大型バスの室内照明の改善対策について

平成 21年12月17日

改善対策届出番号 391

不具合箇所説明図

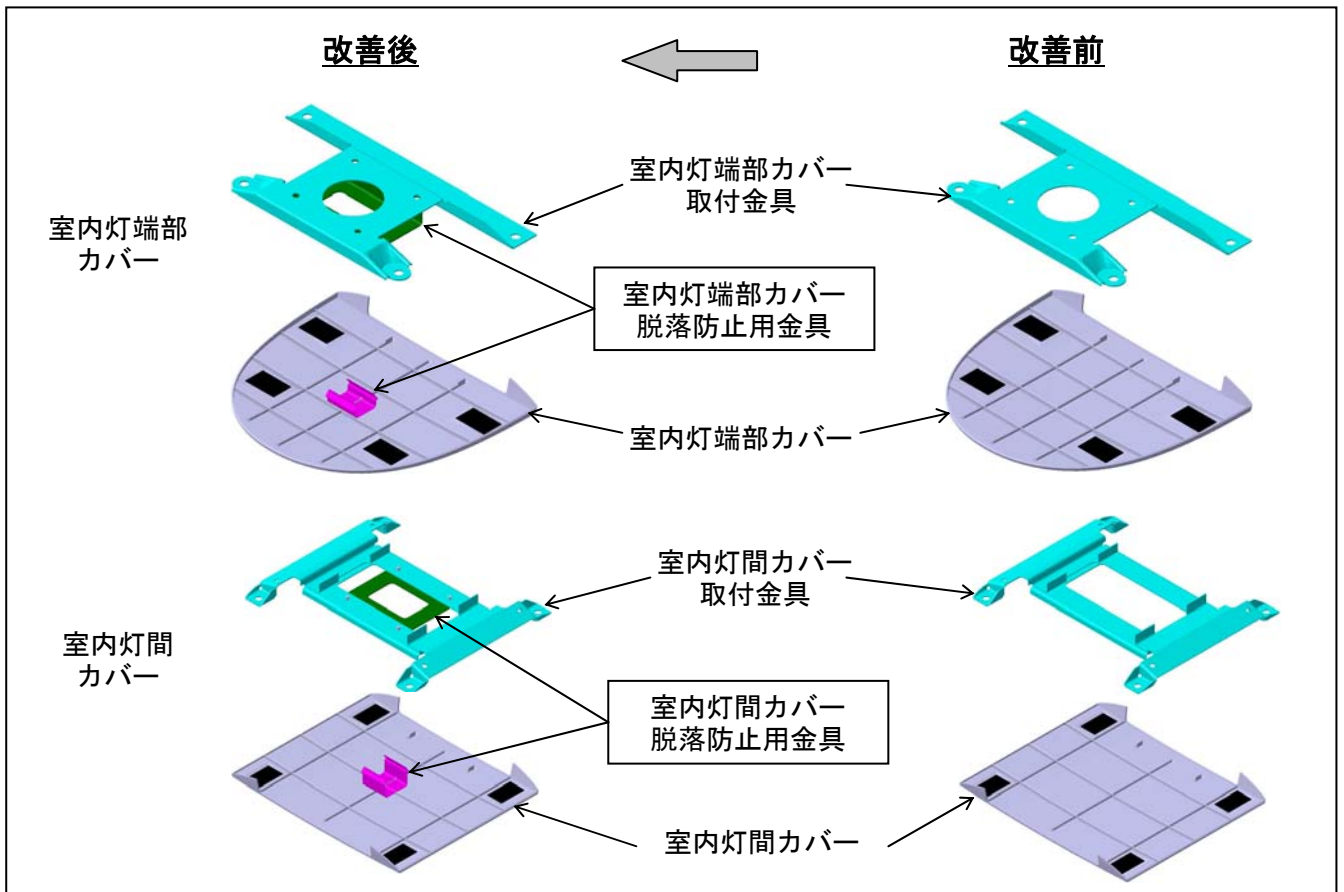
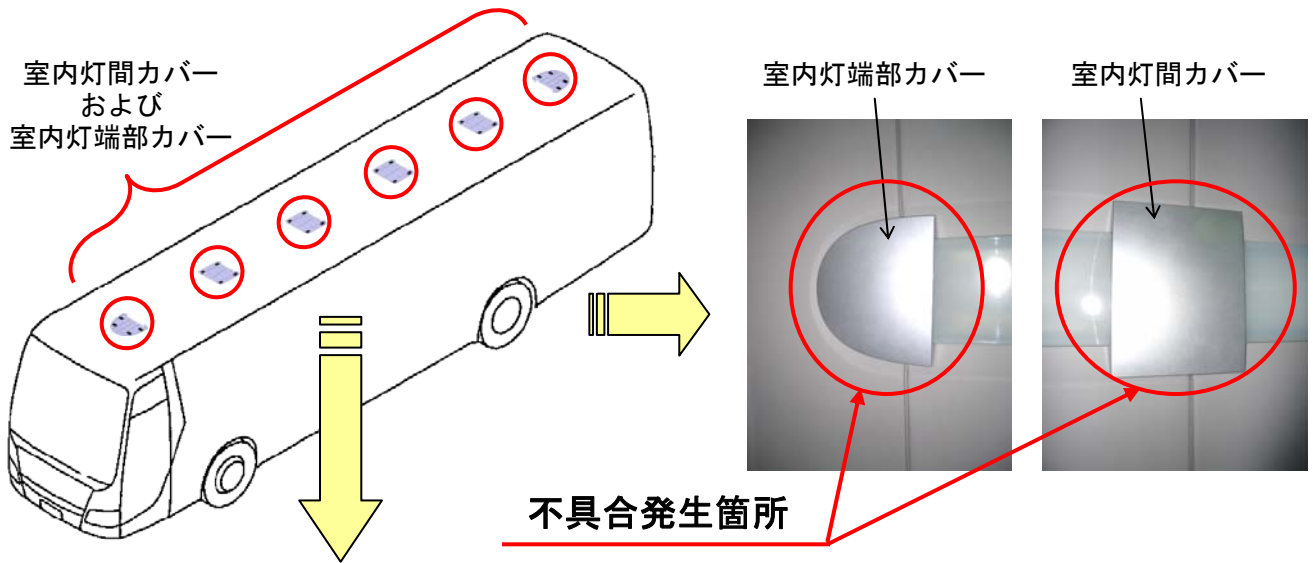
大型観光バスの室内照明において、室内灯間及び端部カバーの固定方法が不適切なため、走行中の車体振動などにより、当該カバーが脱落するおそれがある。

改善対策の内容
全車両、室内灯間及び端部カバーに脱落防止用金具を追加する。

注：□ は、追加部品を示す。
識別：作業完了車には、車両左後方点検リッド裏の位置に「HB84」の文字が記載された白黄色のシールを貼付ける。
